**Informe Consolidado de Solicitud de Aclaraciones, Rectificaciones y/o Ampliaciones a la Declaración de Impacto Ambiental del Proyecto " Ampliación Vida Útil Central Térmica Tehuelche, Sector Salto Chico, Coyhaique"**

Nombre del Titular : Empresa Eléctrica de Aisén S.A.  
Nombre del Representante Legal : Sebastián Renato Sáez Rees.  
Dirección : Bulnes 441, Osorno.

El presente Informe Consolidado de Solicitud de Aclaraciones, Rectificaciones o Ampliaciones a la Declaración de Impacto Ambiental del proyecto "Ampliación Vida Útil Central Térmica Tehuelche, Sector Salto Chico, Coyhaique", contiene las observaciones generadas en virtud de la revisión de la ADENDA.

Figura 1: Dispersión de la pluma de NO<sub>2</sub> como concentración 1 hora, percentil 99.

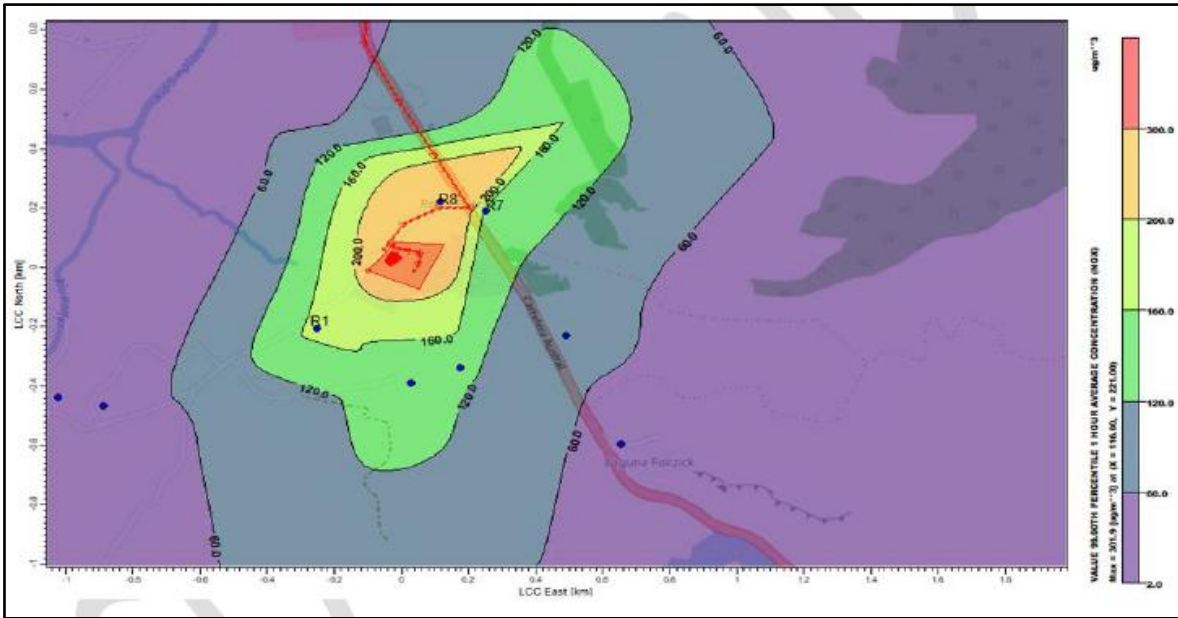
Se observa que el receptor 8 estaría expuesto a concentraciones superiores a  $200 \mu\text{g}/\text{m}^3$ , lo que corresponde a una condición de zona saturada. Asimismo, los receptores 1 y 7 presentan concentraciones superiores a  $160 \mu\text{g}/\text{m}^3$ , lo que los situaría en condición de latencia.

- a) Entregar el análisis numérico detallado de las concentraciones a las que se ven expuestos cada uno de los receptores, dado que dicha información no fue proporcionada.
- b) Configurar la altura de análisis de los receptores a una altura de inmisión entre 1,5 y 1,8 metros, representativa de la zona de respiración humana, considerando que, según los registros del modelo, éstos habrían sido evaluados a 0 metros.
- c) Incorporar, como mínimo, isolíneas correspondientes al 1%, 80% y 100% del límite normativo, a fin de visualizar adecuadamente la extensión del área de influencia, así como las zonas en condición de latencia y saturación.
- d) Referirse expresamente, en el análisis de descarte de impacto significativo, a esta situación.

Figura 2: Dispersión de la pluma de  $\text{NO}_2$  como concentración 24 hora, percentil 99.

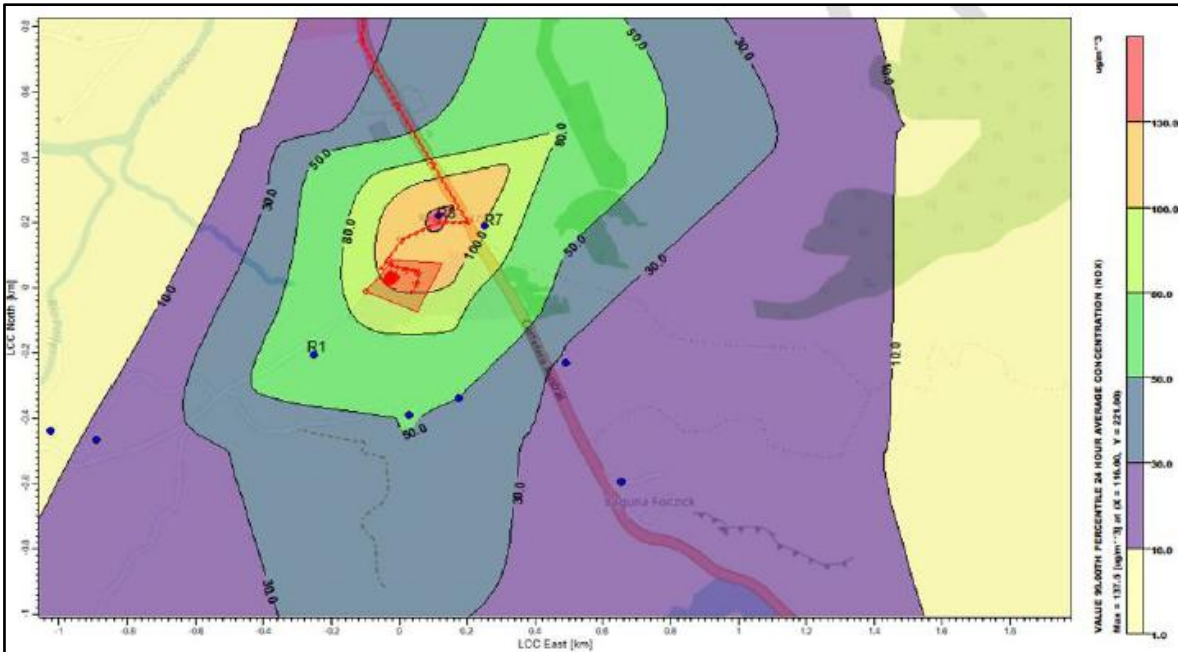
Se observa que el receptor 8 estaría expuesto a concentraciones superiores a  $130 \mu\text{g}/\text{m}^3$ , superando ampliamente el umbral de saturación. Por su parte, el receptor 7 se ubica en el límite de la isolínea de  $100 \mu\text{g}/\text{m}^3$ , correspondiente a zona saturada.

En consecuencia, los valores modelados no pueden ser calificados como “bajos” o “pequeños”, en la medida que se ubican en rangos que configuran condiciones de latencia o saturación en receptores sensibles.
